改善箇所説明図

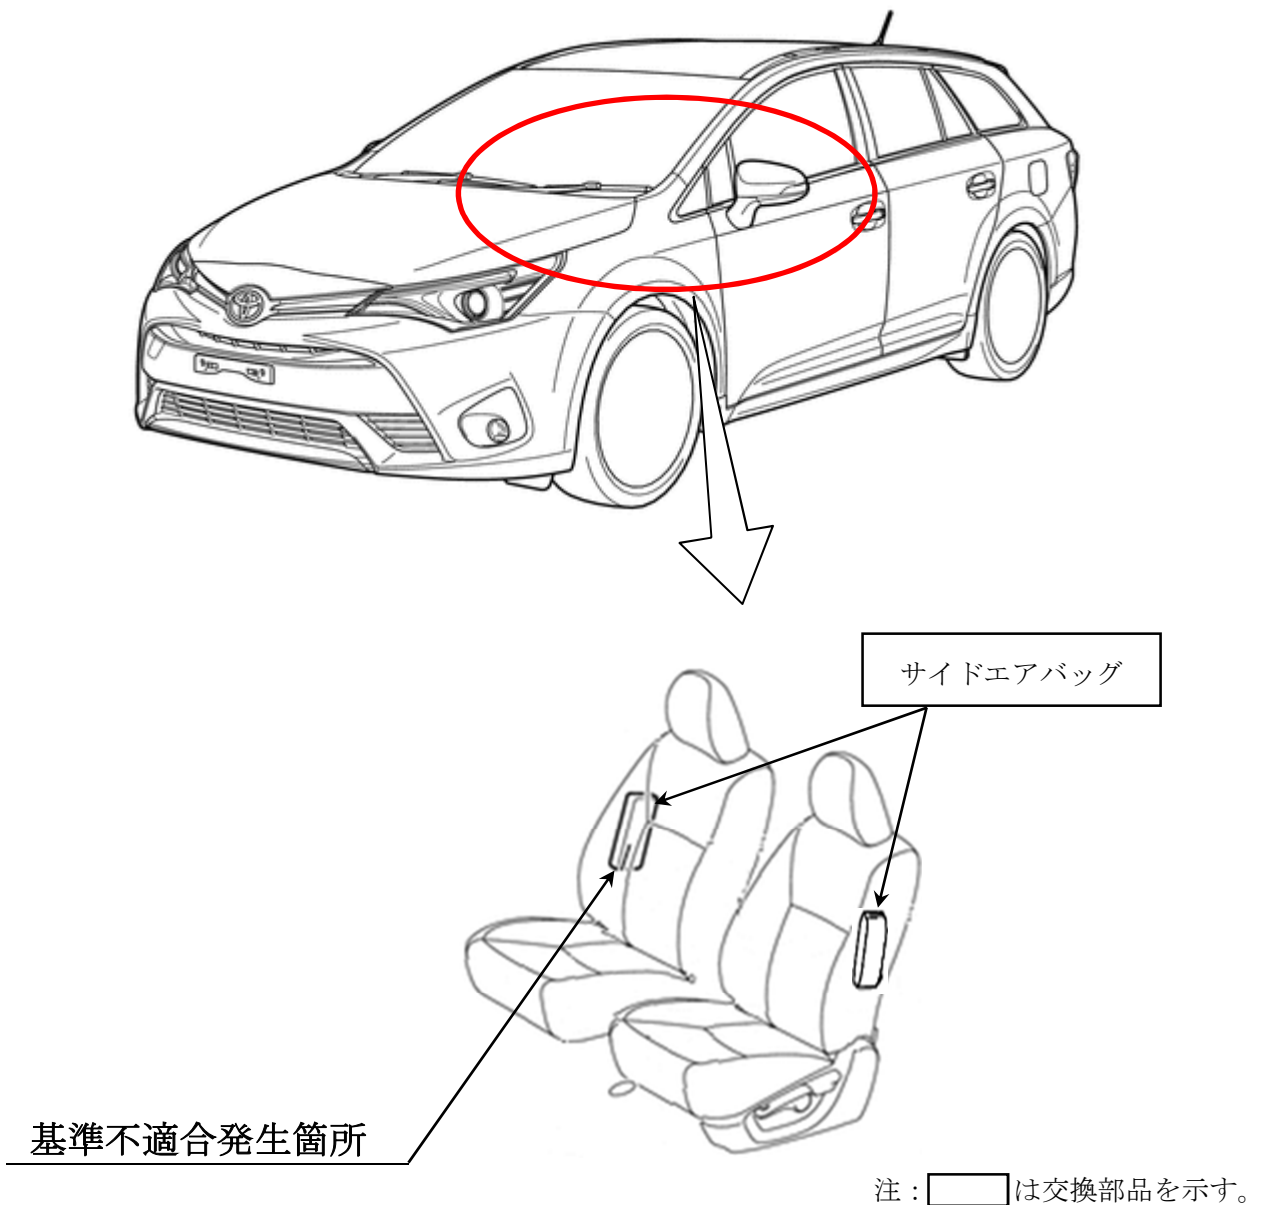
サイドエアバッグの点火装置において、生産設備の異常処置対応プログラムの設定を誤ったため、着火剤の混合割合が不適切なものがある。そのため、エアバッグ作動時に正常に展開しないおそれがある。

全車両、サイドエアバッグを良品と交換する。

識別：改善済車両には車台番号打刻の右上部に黄色ペイントを塗布する。
